Betreff: B-Plan: Nord-West" im Ortsteil Darfeld; hier: Stellungnahme

**Beschlussvorschlag zur Stellungnahme aus der Öffentlichkeit vom 06.04.2021
bezüglich der 12. Änderung des Bebauungsplanes „Nord-West“ im Ortsteil Darfeld**

Anlage I zur SV X/155

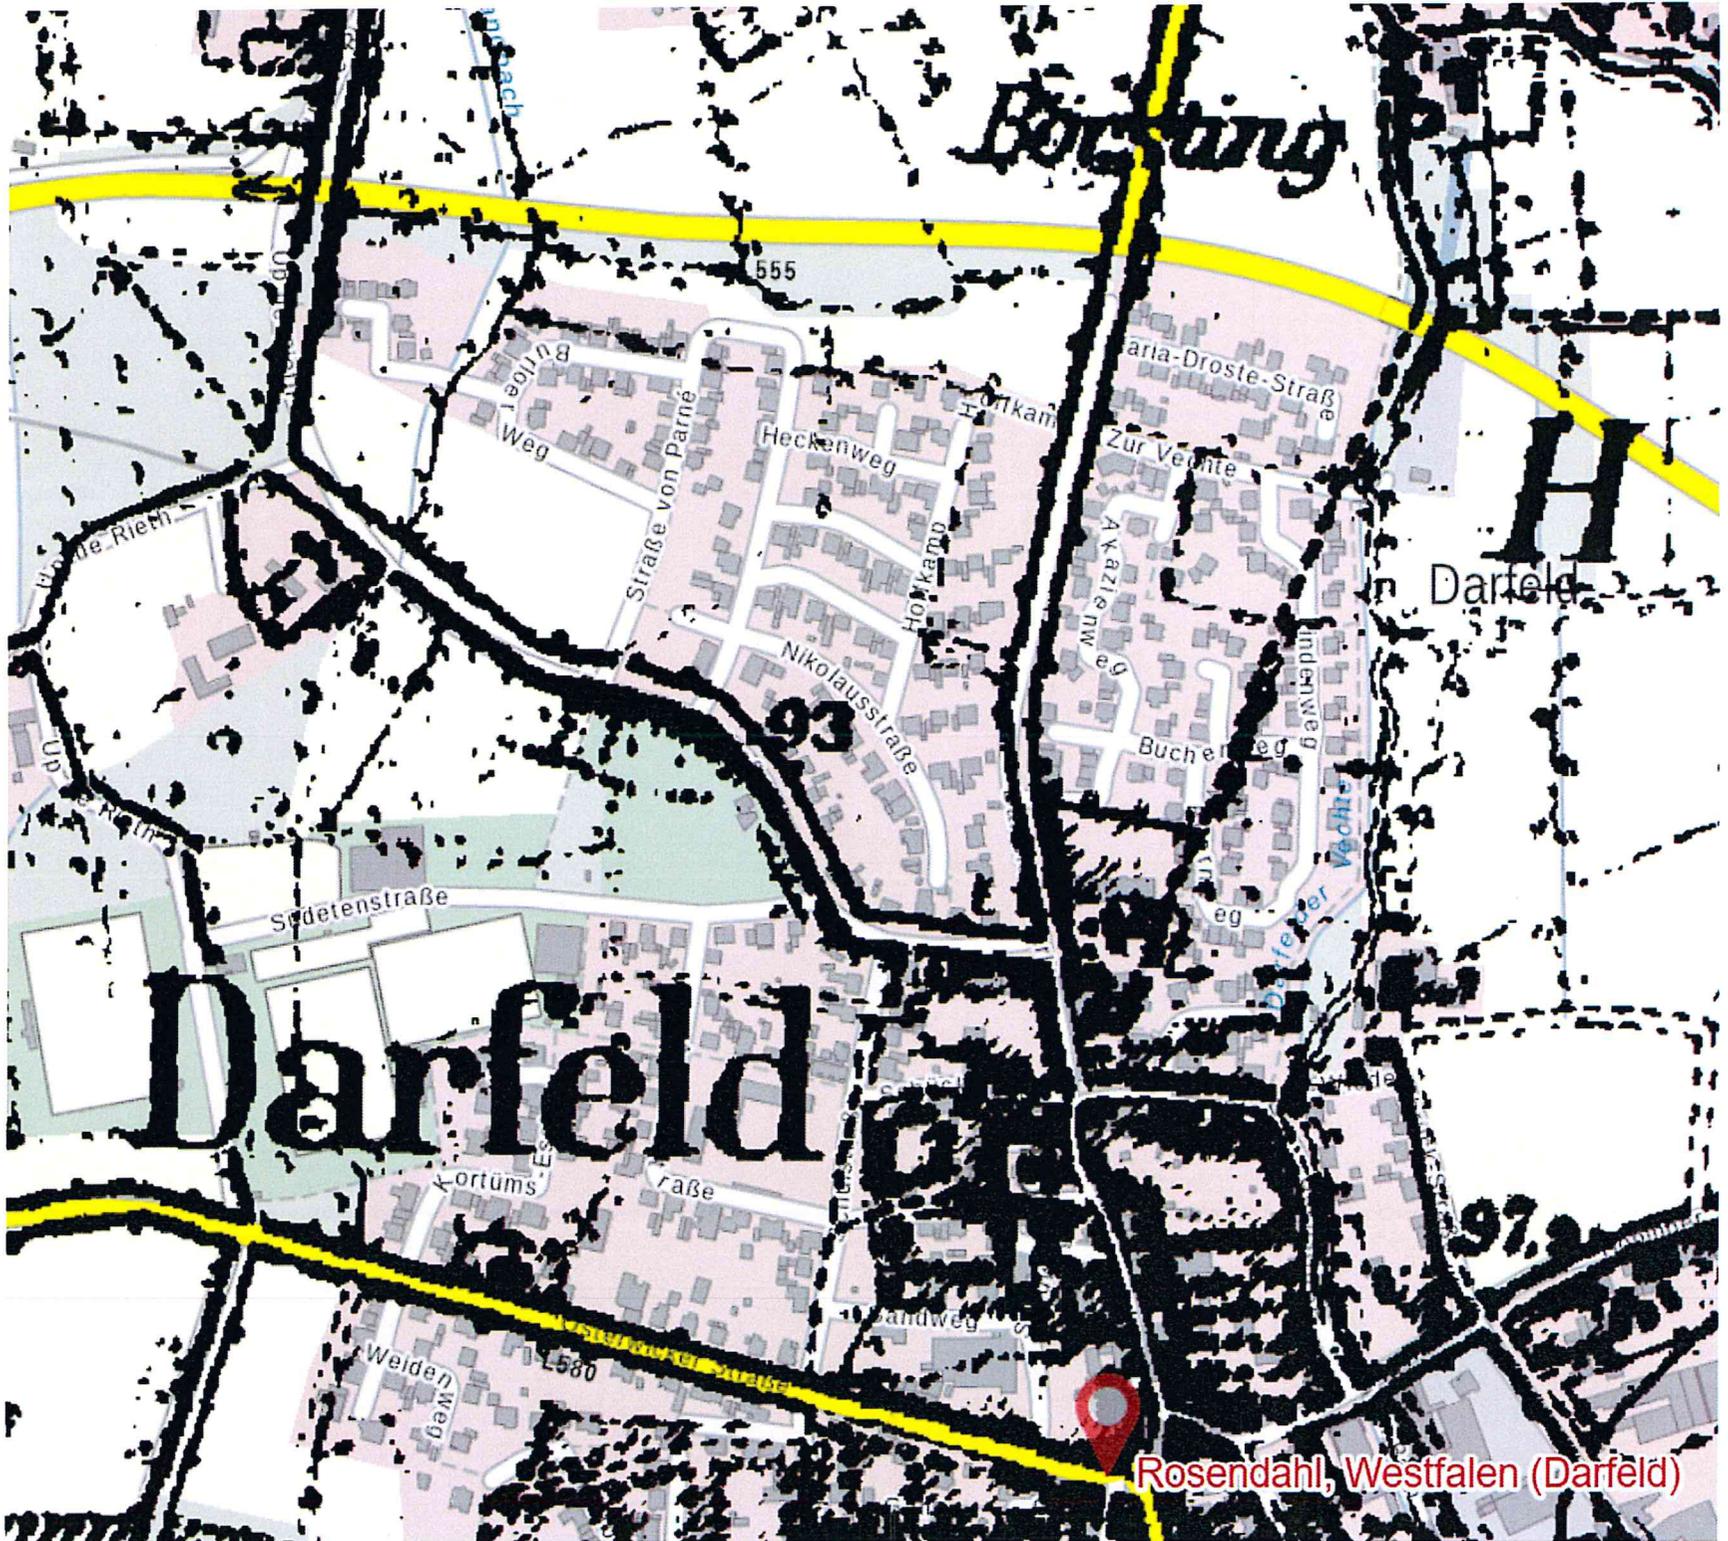
Aktuell ist vorgesehen, die Nikolausstraße in Richtung der Straße von Parne als Fußweg in einer Breite von 3m zu verlängern und damit das aktuell dort vorhandene Pättken aufzugreifen. Zusammen mit den jeweils erforderlichen Abstandsflächen ergibt sich so ein Streifen von 9m, der nicht für eine Bebauung zur Verfügung steht. Im Interesse einer möglichst effizienten Flächennutzung halte ich es für sinnvoll, das Pättken aufzuheben und ebenfalls der Bebauung zuzuführen.

Der Weg scheint nicht historisch gewachsen zu sein (vgl. Anlage), sondern ist vermutlich erst in der jüngeren Vergangenheit entstanden, sodass wohl keine schützenswerten Belange i.S.v § 1 Abs. 6 Nr. 5 BauGB tangiert werden.

Die Erschließungsfunktion des Weges erscheint ebenfalls vernachlässigbar. Eine Querverbindung zu dem östlich angrenzenden Baugebiet ist zwischen der Straße von Parne sowie der Straße zur Bleiche sowohl im Norden des Baugebietes als auch im Süden über die Eggeroder Straße gewährleistet. Eine spürbare Abkürzung ist angesichts der geringen Entfernung zur Eggeroder Straße kaum gegeben. Die Eggeroder Straße ist zudem bereits auf Tempo 30km/h herbagestuft und verfügt über zwei breite Gehwege, sodass auch dort für Fußgänger eine sichere Verbindung besteht.

Vor dem Hintergrund der vorstehenden Erwägungen möchte ich anregen, die Verlängerung der Nikolausstraße nach Möglichkeit aufzuheben und die Fläche in der Planung als überbaubare Fläche auszuweisen. Falls es doch Gründe gibt, weshalb der Weg erhalten bleiben muss, freue ich mich über eine kurze Rückmeldung.

Der Anregung, den ausgehend von der „Straße von Parné“ in östlicher Richtung zur „Nikolausstraße“ festgesetzten Fußweg aufzuheben, wird nicht gefolgt.

Ziel der Festsetzung ist es, abseits der stärker befahrenen „Eggeroder Straße“ eine fußläufige Verknüpfung zwischen den bestehenden Baugebieten und im weiteren Verlauf der „Nikolausstraße“ in Richtung Ortskern zu sichern.

Die Bedenken hinsichtlich einer unübersichtlichen Verkehrssituation werden nicht geteilt; zumal der Ausbau der „Straße von Parné“ verkehrsberuhigt erfolgt ist. Die Hinweise zur Sicherung des Fußweges werden zur Kenntnis genommen und im Rahmen der konkreten Ausbauplanung in die Überlegungen einbezogen.

Die Anregung wird nicht berücksichtigt.
